**Betreff: Aufstellungsbeschluss zum Bebauungsplan Nr. 17 "Löhrstraße / Am Plan /
Görgenstraße / Pfulgasse, Änderung Nr. 2"**

Bebauungsplan Nr. 17 „Löhrstraße / Am Plan / Gördenstraße / Pfuhlgasse“,
Änderung Nr. 2 – frühzeitige Beteiligung der Öffentlichkeit (§ 3 Abs. 1 BauGB)

Anlage 2

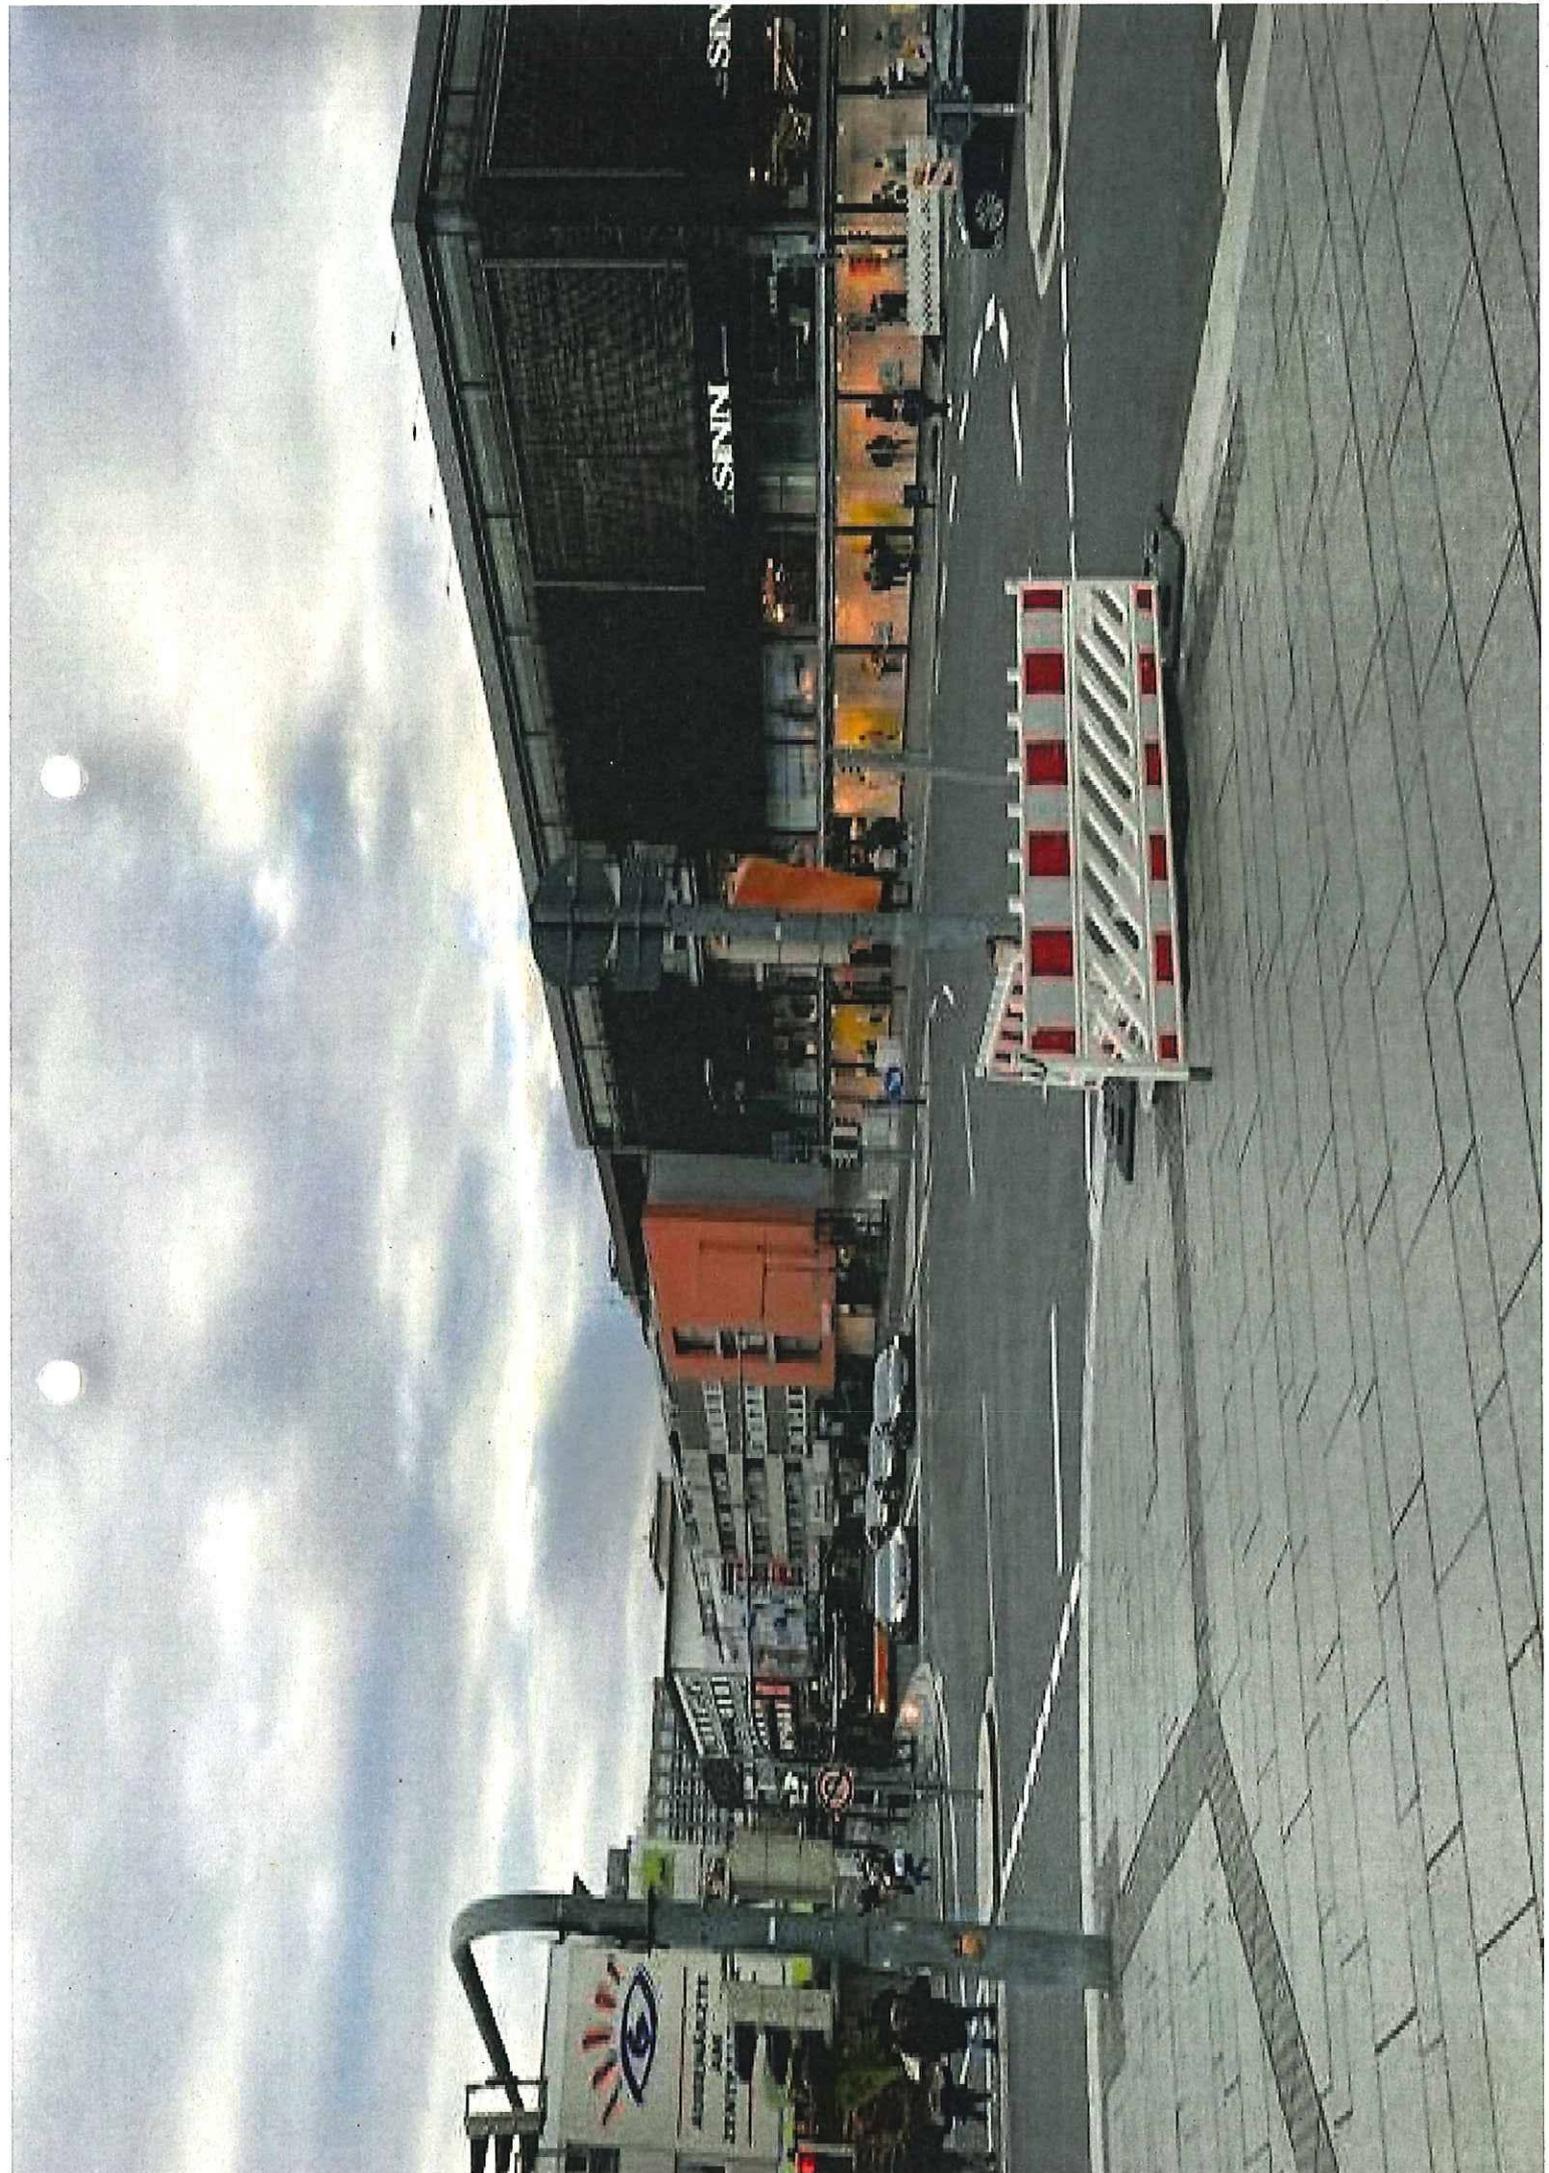
- Die in den Unterlagen dargestellten Ansichten seien perspektivisch so gewählt, dass die tatsächliche Höhe des geplanten Vorhabens nicht erkennbar sei bzw. nicht deutlich würde. Hierzu wird auf eine Skizze verwiesen, in der Höhenpunkte eingezeichnet sind – die gleichfarbigen Punkte lägen ca. auf einem Höhniveau (vgl. Anlage 2).

**Täuschende Darstellung der Gebäudehöhen.
Gleichfarbige Punkte liegen ca. auf einem Niveau.**
